# 令和2年度第5回福島県原子力発電所 安全確保技術検討会 追加質問への回答

2021年4月26日  
東京電力ホールディングス株式会社

# 放射性液体廃棄物に係る系統概要，設備について

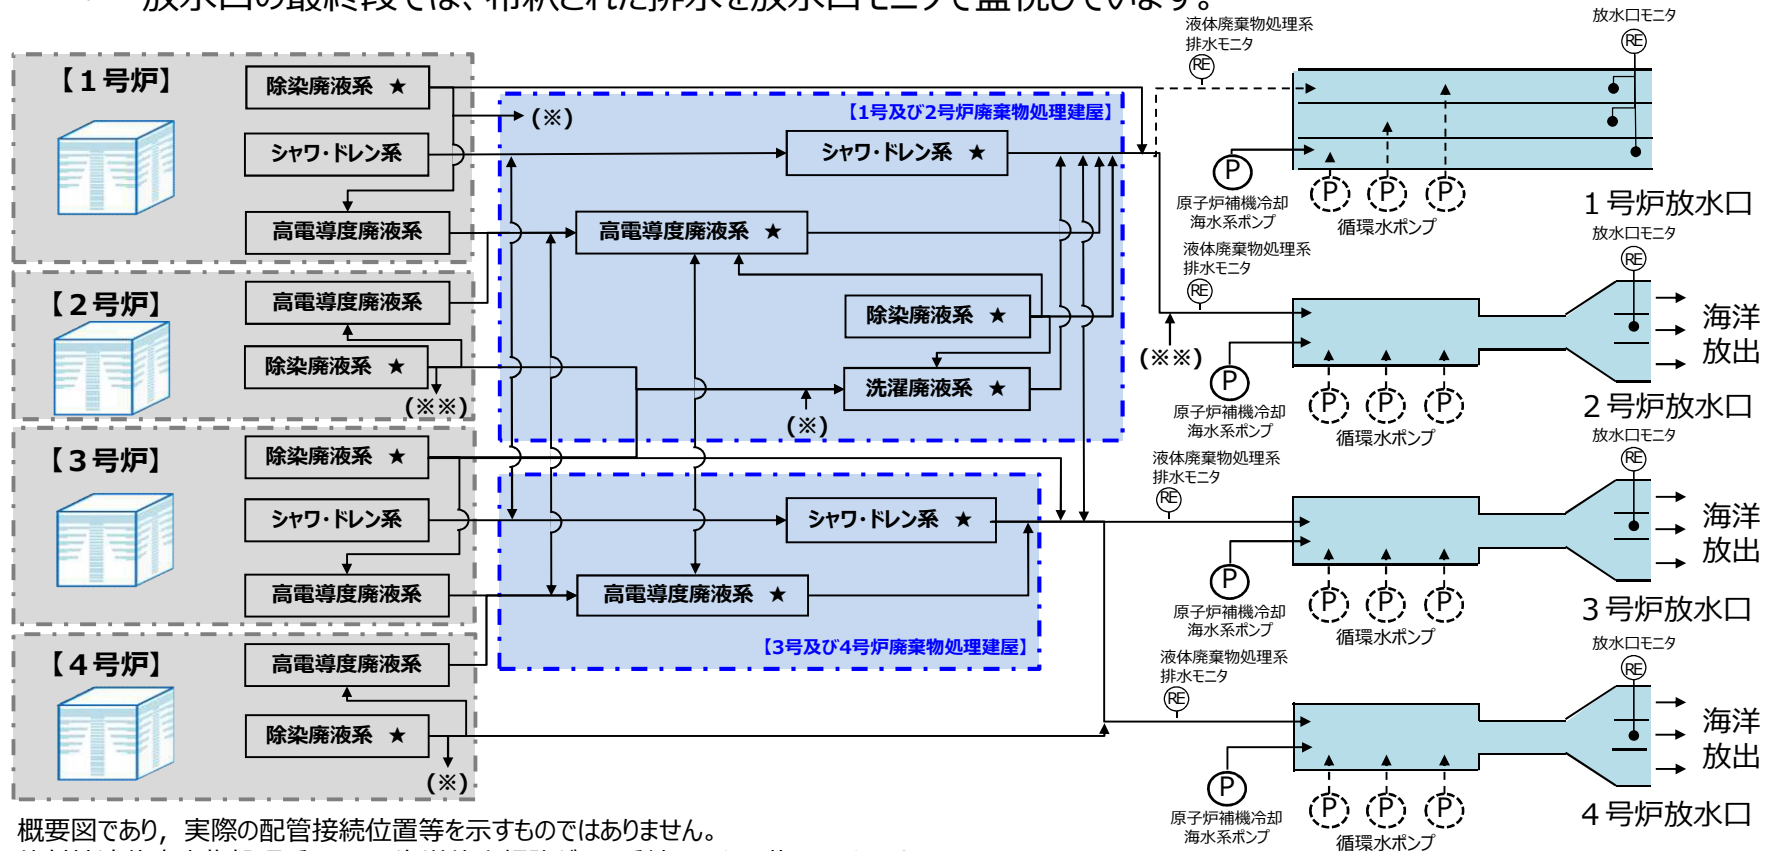
**質問事項No.10**：解体工事準備期間(第一段階)放射性液体廃棄物処理処分及び監視について運転時と同様としているが、液体廃棄物の種類、放出量、処理処分及び監視について系統概要、設備を示した上で説明していただきたい。特に、処理処分においては、サンプリングして濃度測定し海水系にて希釈放出する際の希釈方法（循環水系に代わる海水系は？希釈率は？）、排水モニタに拠る監視方法について説明していただきたい。

- 解体工事準備期間(第1段階)中に発生する放射性液体廃棄物については、各建屋の機器からのドレン等の原子炉運転中と同様な廃棄物を見込んでおり、廃液の種類及び性状に応じて、濃縮、ろ過及び脱塩処理を行い、放射性物質を可能な限り取り除いたうえで、再使用又は保安規定に定める範囲内で管理放出致します。環境への放出前にはあらかじめタンク等※においてサンプリングし、放射性物質の濃度の測定を行います。放出の際は、当直長が、液体廃棄物処理系排水モニタにより放射性液体廃棄物の放出を監視し、放水口での放射性物質の濃度が法令に定められた告示濃度を超えていないことを確認します。
  - 放射性液体廃棄物の希釈方法を、原子炉運転中に考慮していた循環水ポンプから原子炉補機冷却海水系ポンプに変更するため、希釈水量は原子炉運転中と比較して約1/100となります。
  - 排水モニタに異常があった場合でも、放水口モニタにて測定して検知可能となっております。
- ※：保安規定に定める試料採取箇所(貯留槽, 収集槽, 収集タンク, サンプル槽, 受けタンク)

- 放射性液体廃棄物の放出経路等については以下のとおりです。
  - ・ 希釈方法を，原子炉運転中に考慮していた循環水ポンプから原子炉補機冷却海水系ポンプに変更します。
  - ・ 運転中と同様に，各放出経路の最終タンク（図中★印）にて試料採取を実施します。また，液体廃棄物処理系排水モニタ（図中ⓇE）にて放出を監視します。
  - ・ 2号，3号及び4号炉放水口のいずれかから放出します。なお，廃棄物処理建屋は放射性液体廃棄物がタイラインによって，それぞれ移送できる構造となっております。
  - ・ 放水口の最終段では，希釈された排水を放水口モニタで監視しています。

# 放射性気体廃棄物に係る系統概要，設備について

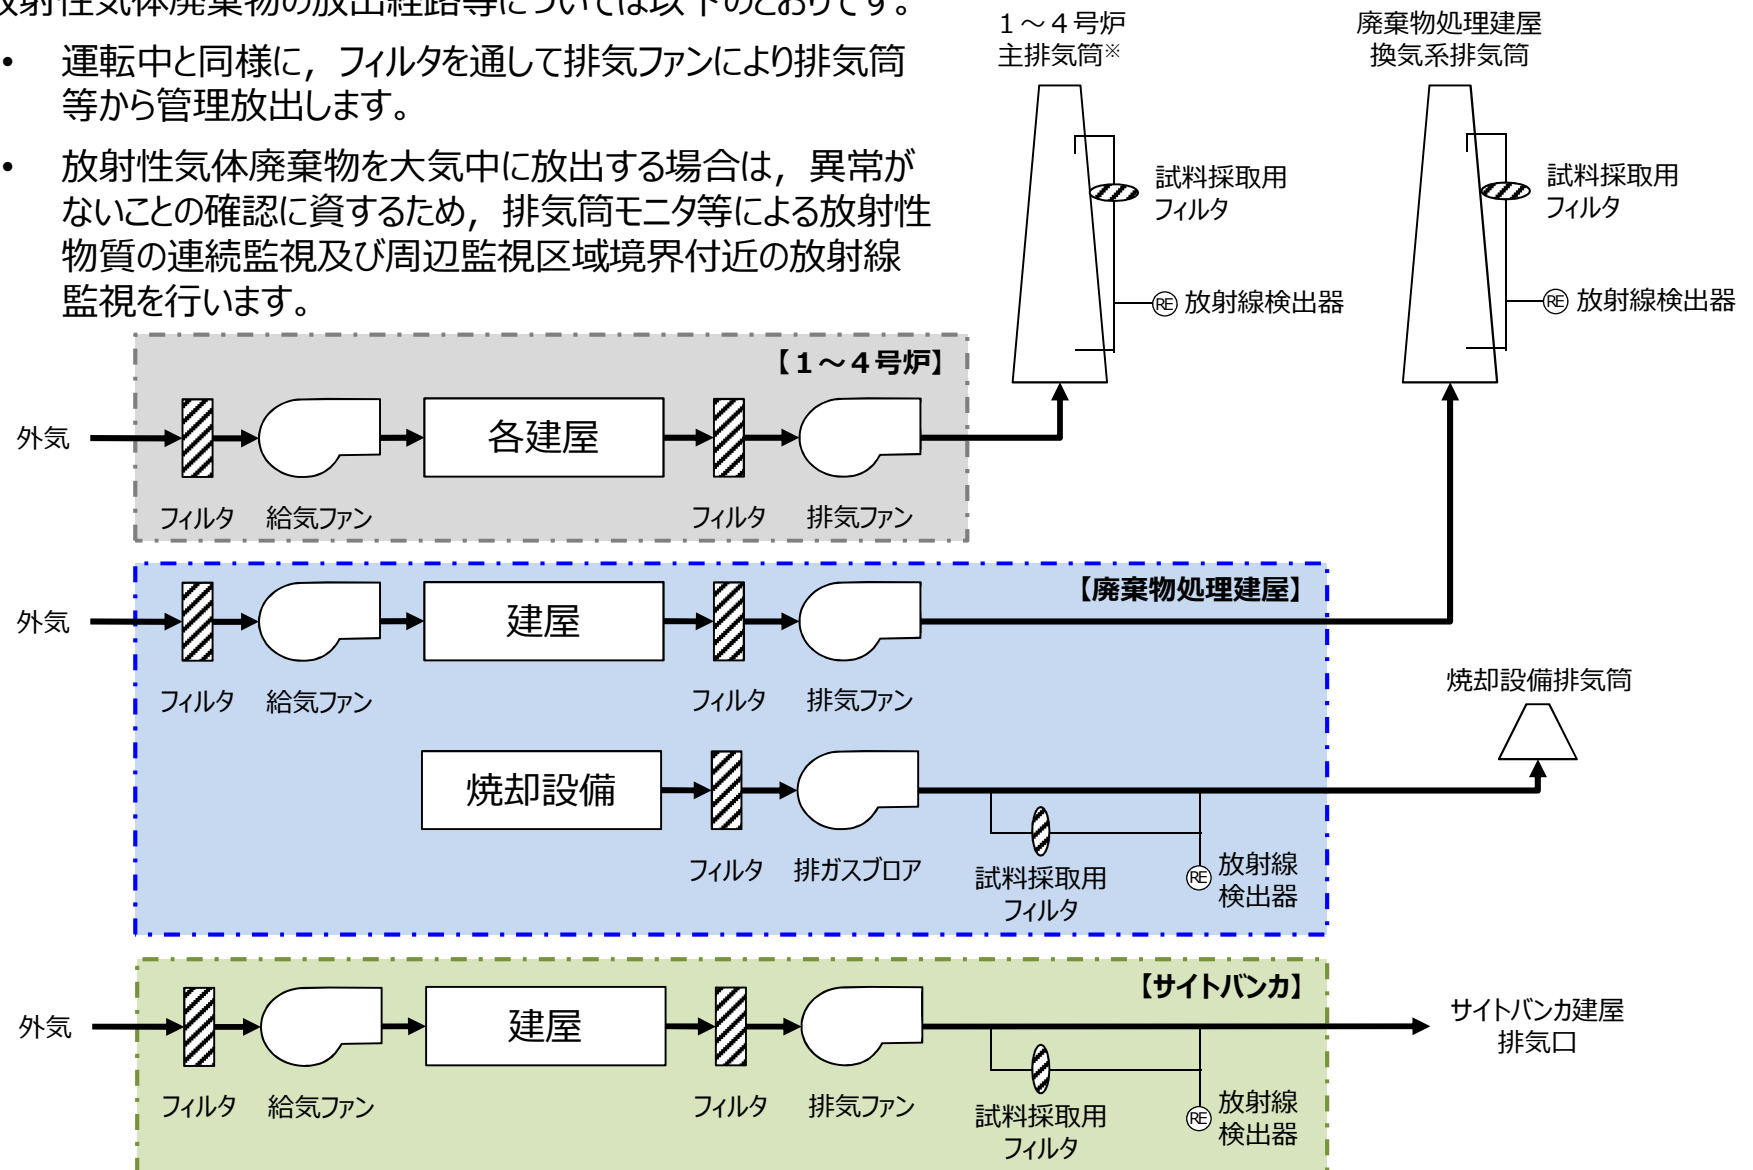
**質問事項No.11**：解体工事準備期間(第一段階)放射性気体廃棄物処理処分及び監視について運転時と同様としているが、放出ルート、放出量、処理処分（フィルター）、監視(放出量、放出基準、濃度)及び放出管理について系統概要、設備を示した上で説明していただきたい。

➤ 放射性気体廃棄物の放出経路等については以下のとおりです。

- 運転中と同様に，フィルタを通して排気ファンにより排気筒等から管理放出します。
- 放射性気体廃棄物を大気中に放出する場合は，異常がないことの確認に資するため，排気筒モニタ等による放射性物質の連続監視及び周辺監視区域境界付近の放射線監視を行います。

# 放射性液体廃棄物の放出実績について

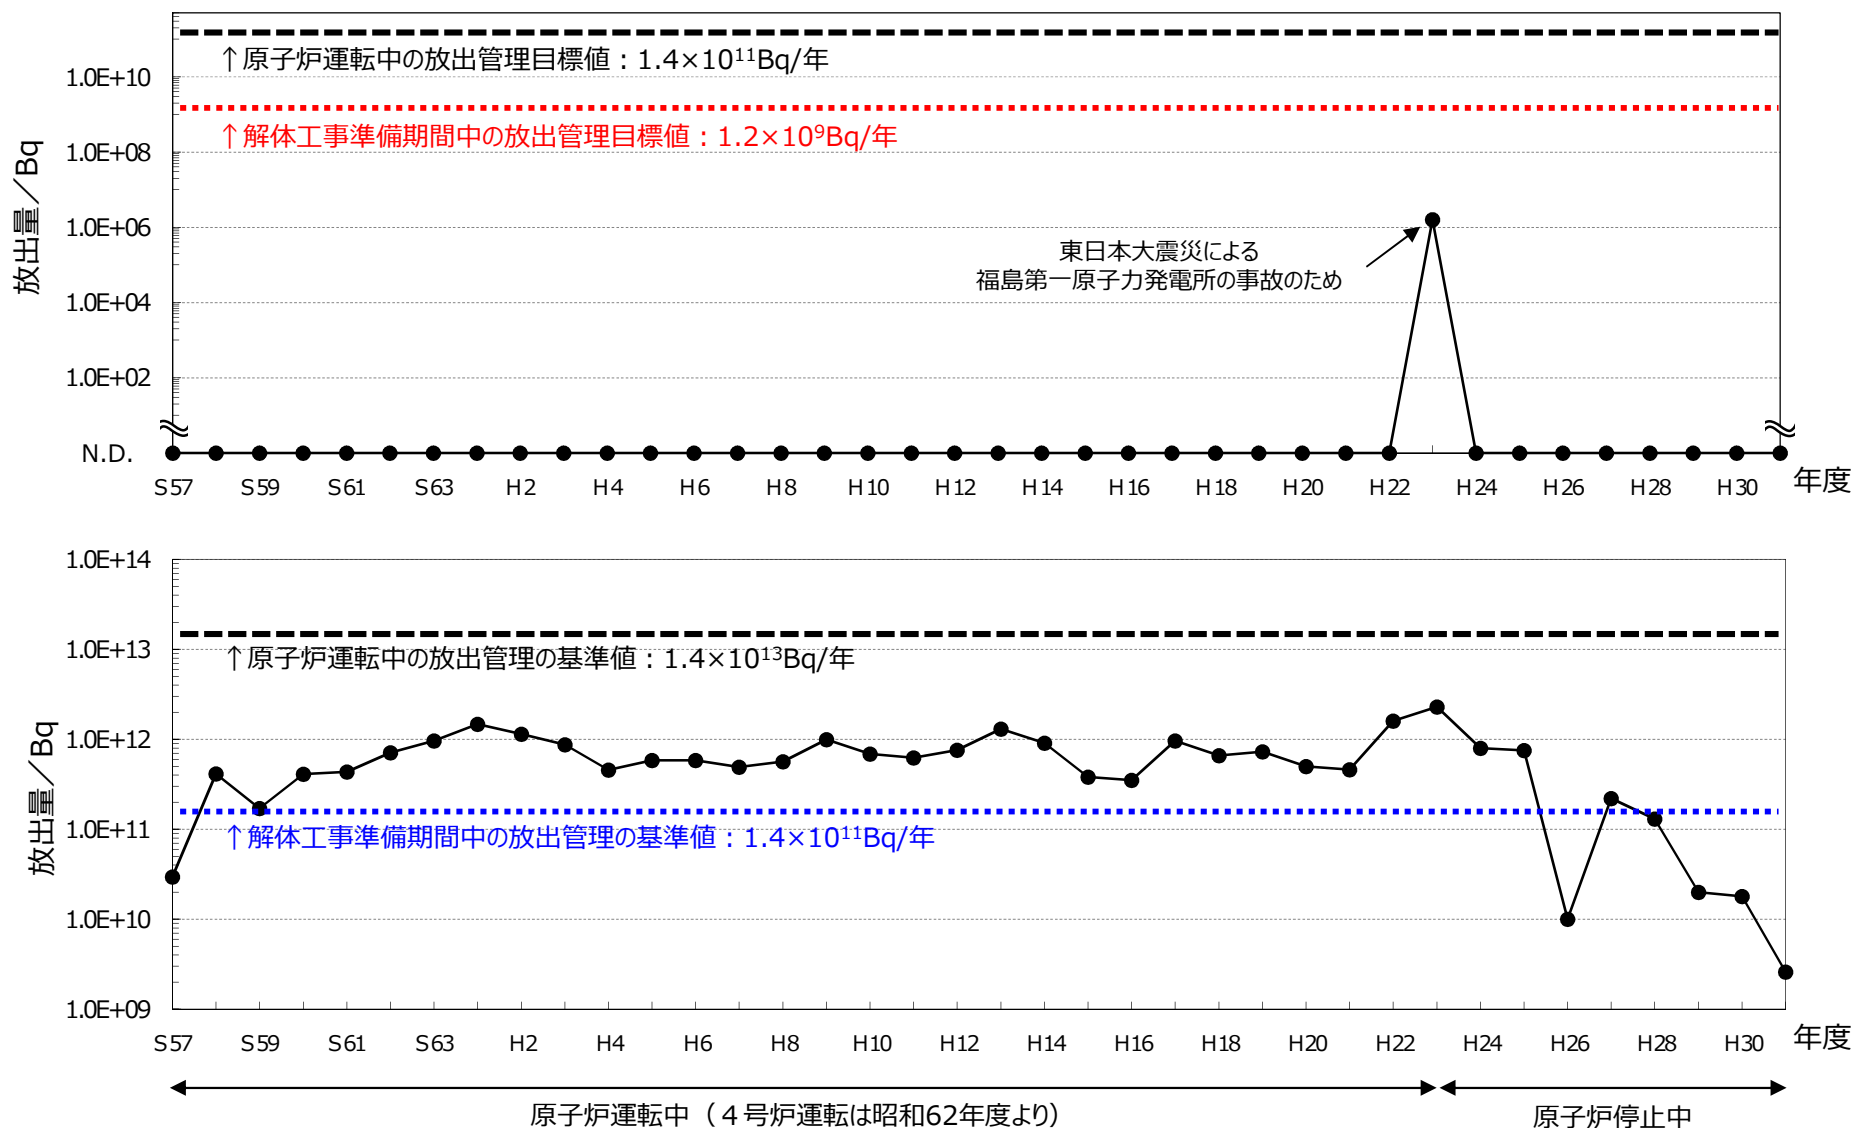
**質問事項No.20**：放出管理目標値等を変更するとしているが、運転中、休止期間中の放出の実績値を管理目標値と比較する形で、グラフ等にまとめて示していただきたい。（トリチウム、トリチウム以外の核種）。また、トリチウムについては、現在のサイトでの貯蔵量についても併せて示していただきたい。

➤ 放射性液体廃棄物の放出実績は図のとおりです（上：トリチウムを除く放射性液体廃棄物，下：トリチウム）。
